1. Teiländerung des Flächennutzungsplans Fortschreibung 8 (Teilfortschreibung Windkraft) der vereinbarten Verwaltungsgemeinschaft (vVG) Schwäbisch Hall

Abwägung der Stellungnahmen aus der Beteiligung der Behörden und sonstigen Träger öffentlicher Belange gem. § 4 Abs. 1 BauGB sowie der Öffentlichkeit gem. § 3 Abs. 1 BauGB im Zeitraum 20.02. bis einschließlich 20.03.2023 zum Vorentwurf der Flächennutzungsplanänderung Stand 13.09.2022 (Begründung) bzw. 30.08.2022 (Planzeichnung)

Stand 13.06.2023

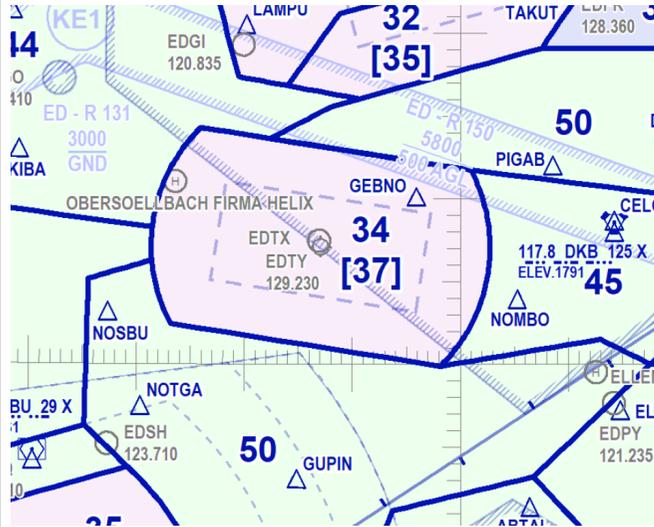
<p><u>Luftverkehr und Luftsicherheit</u> Luftfahrtbelange sind betroffen. Ab Höhen von 150 m über Grund und höher wird in Europa legal geflogen. Diese Höhe wird zum Zwecke des Starts und der Landung unterschritten. In der Nähe des dargestellten Zielgebiets befinden sich zwei Sonderlandeplätze; Morbach und Oberrot. Die Platzrunden füge ich mit bei. Deren Sicherheitsabstände zu den veröffentlichten Platzrunden sind aus Sicherheitsgründen freizuhalten. Unter 6. der beigefügten Gemeinsamen Grundsätzen des Bundes und der Länder sind die Sicherheitsabstände zu den Platzrunden beschrieben. Zur Erklärung, Gegenanflug ist der parallele Teil zur Start- und Landebahn. Weiterhin der Verkehrslandeplatz Schwäbisch Hall Hessental und der Sonderlandeplatz Schwäbisch Hall Weckrieden. Für diese beiden Plätze, wie auch überregionale Belange der zivilen Luftfahrt sehe ich hier die Minimum Vectoring Altitudes relevant. Wir dürfen an dieser Stelle gleich anmerken, dass die Landesluftfahrtbehörden gesetzlich verpflichtet sind gutachtliche Stellungnahmen zu hohen Hindernissen (alles über 100 m über Grund,</p>	<p><u>Sonderlandeplätze Morbach und Oberrot</u> Kenntnisnahme. Keine Planänderung erforderlich. Die Sonderlandeplätze befinden sich in einer Distanz von über 3km zur geplanten Windkraftfläche und liegen damit weit außerhalb der erforderlichen Sicherheitsabstände von 850m zu den Platzrunden.</p> <p><u>Minimum Vectoring Altitudes/ Überflugshöhen</u> Kenntnisnahme. Keine Planänderung erforderlich. Die Überprüfung der Einhaltung von Abständen in Bezug auf die Luftsicherheit ist maßgeblich von der konkreten Anlagenhöhe abhängig und daher nicht Sache der Flächennutzungsplanung, sondern der immissionsschutzrechtlichen Genehmigung. Trotz dessen erfolgte eine überschlägige Prüfung. Nach Rücksprache mit dem RP zeigt nebenstehender Kartenausschnitt die Überflugshöhen in Fuß über Meereshöhe (üNN). Die Zahl 34 für den Flugraum über der VVG</p>

wie Windkraftanlagen etc.) bei der DFS Deutsche Flugsicherung und dem BAF Bundesaufsichtsamt für Flugsicherung einzuholen.
Die DFS beleuchtet Flugsicherungsbelange, das BAF die Navigations- und Radaranlagen etc.
Die militärische Luftfahrtbehörde ist gesondert zu beteiligen.

(EDTY = Adolf Würth Airport) steht für 3.400ft üNN, was etwa 1.036m entspricht.

Nach Auskunft des RP sind keine Konflikte zu erwarten, wenn diese Höhe durch die Windkraftanlagen nicht durchdrungen wird. Das Plangebiet befindet sich am höchsten Punkt bei etwa 500m üNN. Für die Überflughöhe von 1.036m besteht auch im Falle von 250m hohen Windkraftanlagen somit noch ein Abstand von 286m zu diesen.

Schwarzstorch

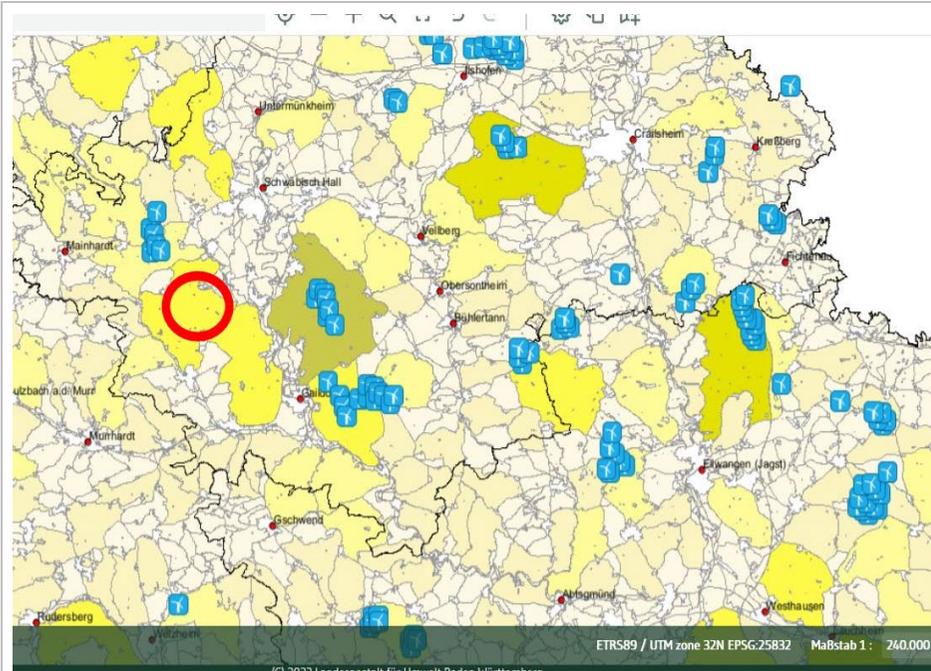
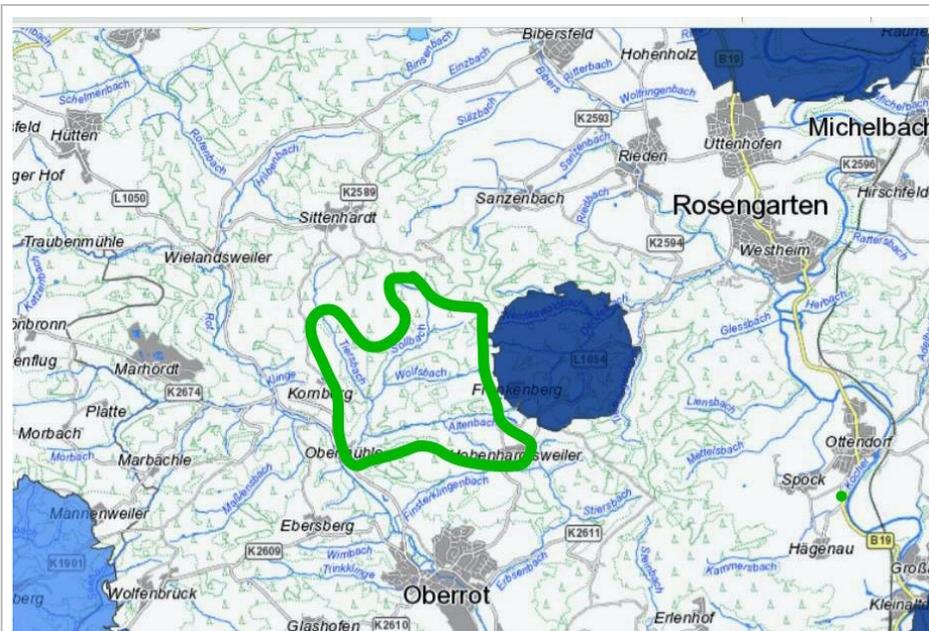
Der Ostteil der Konzentrationsfläche berührt ein bekanntes Schwarzstorchvorkommen. (siehe unten). Der kreisrund eingetragene Lebensraum im "Fachbeitrag Artenschutz" entspricht jedoch nicht der Realität.

Vielmehr stellen die tief eingeschnittene, unzugänglichen Waldklingen des Söllbach mit Nebenklingen (unten grün umrandet) ein unverzichtbares Nahrungsgebiet für den Schwarzstorch dar. Da der Schwarzstorch gegenüber Windkraftanlagen/-parks ein Meideverhalten an den Tag legt, würden Windräder, die oberhalb dieser Nahrungsareale aufgestellt werden würden, dem dortigen Schwarzstorch den Zugang zu seinen Nahrungsrevier unterbinden. Deren Störpotential wäre also enorm hoch. Erhebliche Störungen auf vorhandene Schwarzstorchvorkommen müssen jedoch nach wie vor in den Genehmigungsprozessen Beachtung finden.

Kenntnisnahme. Keine Planänderung.

Die in der nebenstehenden Abbildung grün markierten Bereiche wurden bereits fast gänzlich aus dem Plangebiet ausgeschlossen: Der Söllbach liegt außerhalb des Plangebiets, der Tiersbach bildet die Grenze, wobei zu beachten ist, dass die Abgrenzung des FNP nicht parzellenscharf ist.

Dass es im Plangebiet in der Vergangenheit Schwarzstorchvorkommen gab, ist bekannt. Entsprechende Hinweise liegen bei der UNB im LRA vor. Aktuell sind nach den Erkenntnissen des Gutachters jedoch keine brütenden Schwarzstörche vor Ort. Die angeführten Klingen haben aber durchaus die angeführte Qualität als Nahrungshabitat. Auch sind Schwarzstörche weiterhin im Sinne einer störungsempfindlichen Art auf immissionsschutzrechtlicher Ebene einer artenschutzrechtlichen

Anlage 1 Horst
Anlage 2 Ort

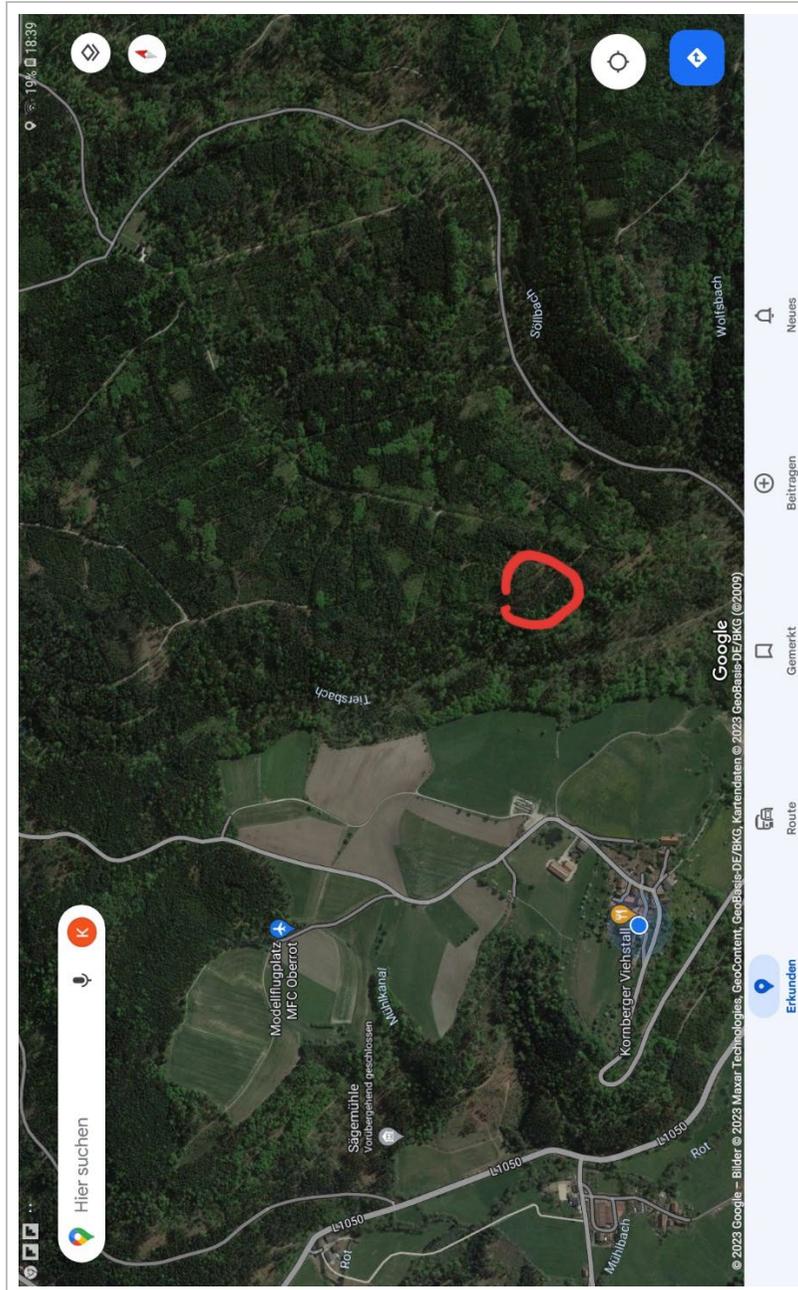
<p>In der Anlage ein Beispiel von vielen bzgl. Sichtung eines Schwazstorch Horstest in der bisher noch unberührten Natur im „Natur Park Schwäbisch Fränkischer Wald“</p>	<p><u>„Unberührte Natur“</u> Es wird ein Umweltbericht ergänzt.</p>

Es ist nicht nachvollziehbar, worauf sich die Formulierung „unberührte Natur“ konkret bezieht. Wenngleich es sich bei dem Plangebiet um größere zusammenhängende Waldflächen handelt, die schon aufgrund ihrer Ausdehnung eine ökologische Bedeutung besitzen, ist zu berücksichtigen, dass es sich um überwiegend stark forstwirtschaftliche Waldflächen mit jungen bis mittelalten Nadel- und Nadel-Mischbeständen handelt. Ohne menschlichen Einfluss würde sich hier ein Laub-Mischwald entwickeln.

Im Rahmen der Entwurfsbearbeitung wird ein Umweltbericht erstellt, in dem auf die zu erwartenden Auswirkungen auf die Umwelt, die einzelnen Schutzgüter und deren Wirkungsgefüge eingegangen wird. Im Ergebnis kann der Bau von Windkraftanlagen im Plangebiet zu Beeinträchtigungen aller Schutzgüter führen. Hierbei ist insbesondere mit Auswirkungen auf die Schutzgüter Boden, Landschaftsbild und ggf. Mensch zu rechnen. Durch entsprechende Maßnahmen der Vermeidung und Minimierung können diese in Abhängigkeit der konkreten Anlagenplanung reduziert werden, z.B. durch Anlagenstandortwahl, Nutzung vorhandener Infrastruktur, Schutz angrenzender Strukturen während der Bauphase, Maßnahmen gegen Eiswurf und bedarfsgesteuerte Befeuern.
